Software-Information

zu: Störmeldung 1.1

ab: 06/2007

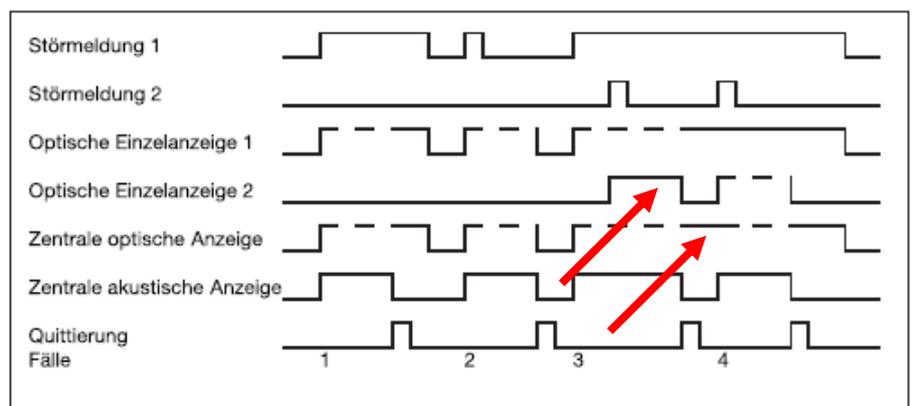
Die folgende Grafik wurde angepasst
